EL INFRASCRITO SECRETARIO EJECUTIVO DE LA COMISIÓN REGIONAL DE INTERCONEXIÓN ELÉCTRICA -CRIE-, POR MEDIO DE LA PRESENTE CERTIFICA:

**“RESOLUCIÓN CRIE-15-2022
COMISIÓN REGIONAL DE INTERCONEXIÓN ELÉCTRICA**

Que el 23 de abril de 2021, mediante nota con referencia No. DE-PSSI-04/21-027, presentada vía correo electrónico ante la Comisión Regional de Interconexión Eléctrica (CRIE), la entidad **Nordic Solar, S.A.**, que en adelante se denominará “*La Solicitante*”, presentó a esta Comisión, solicitud de aprobación para conectar a la Red de Transmisión Regional (RTR) de Nicaragua, el proyecto de generación fotovoltaica denominado: “*Proyecto Solar San Isidro*” con una capacidad de 14 MW.

Figura 1: Diagrama Unifilar del Proyecto

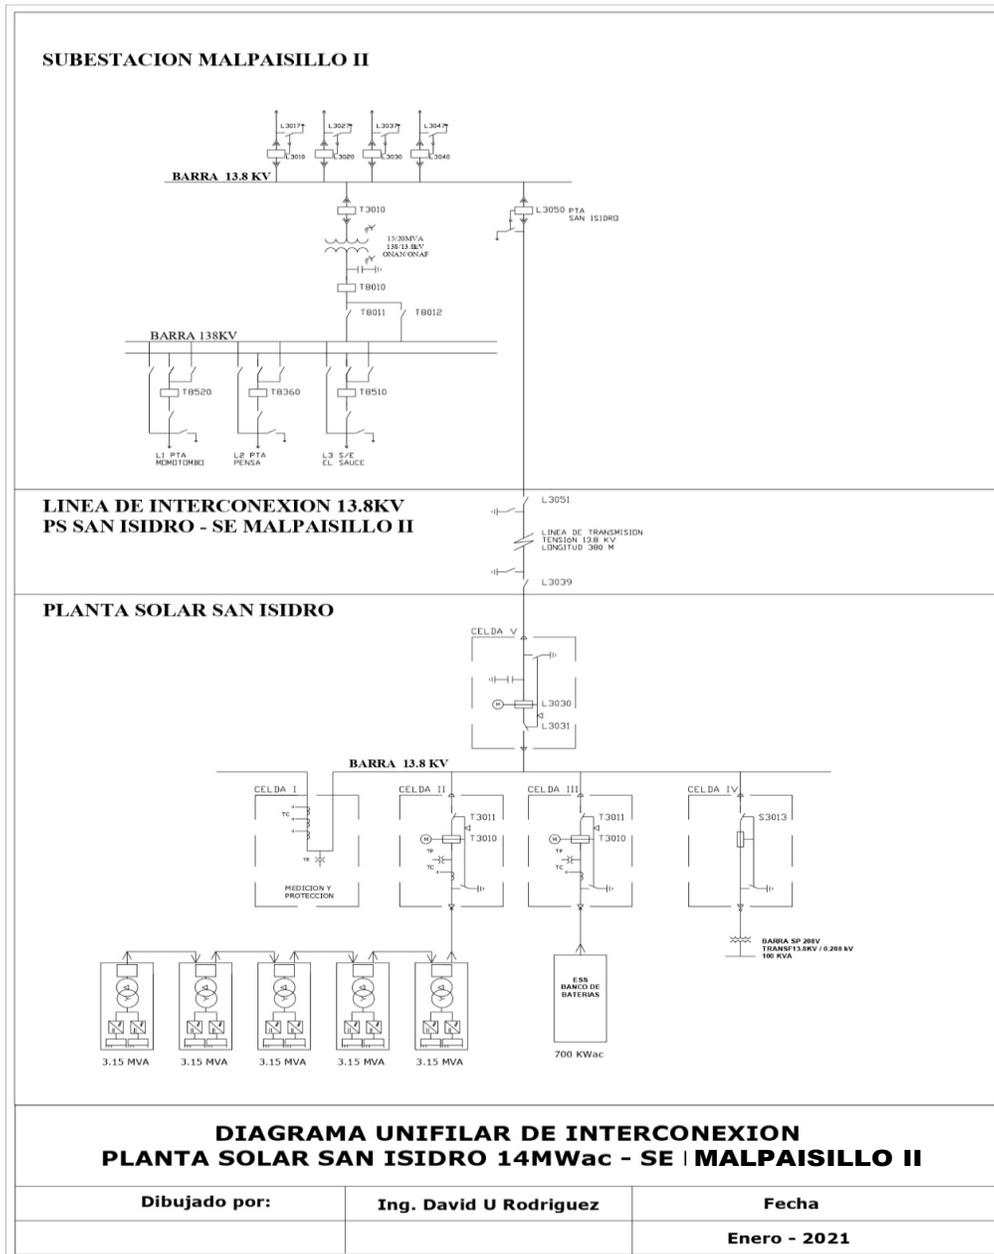
- a) Una central generadora compuesta por 23,333 paneles solares Vertex Mono-cristalinos (Bifacial Dual Glass) de 600 Watts y 59 inversores Sungrow SG250HX de 250 kVA que totalizan una capacidad efectiva de 14.74 MVA, inyectando una máxima capacidad de 14 MW.

- b) Las nuevas instalaciones de San Isidro se conectarán al Sistema Interconectado Nacional (SIN) de Nicaragua mediante una línea de distribución de 0.38 km en 13.8 kV, simple circuito, la cual se conectará desde la Planta Fotovoltaica San Isidro hasta la Subestación Eléctrica Malpaisillo II administrada por ENATREL.

- c) Instalación de 5 transformadores de potencia elevadores de 3.15 MVA, 0.8/13.8 kV haciendo un transformador equivalente de 15.8 MVA, Conexión Dyn11, impedancia 7%.

- d) Instalación de un transformador de potencia de 2 MVA, 13.8/0.8 kV, conexión Dyn11, impedancia 4% que será para el sistema de almacenamiento que aportará a la PRF.

- e) Un sistema de almacenamiento de energía en baterías (BESS) para la Regulación Primaria de Frecuencia (RPF) con una potencia de 0.7 MW.

SEGUNDO. INSTRUIR a la entidad **Nordic Solar, S.A.**, que el Sistema de Almacenamiento de Energía por Baterías (BESS), deberá estar completamente operativo al momento de la puesta en servicio del proyecto, según lo requerido por el Centro Nacional de Despacho de Carga (CNDC), en la nota con referencia GERENCIA/CNDC/#1472/12/2021 del 10 de diciembre de 2021.
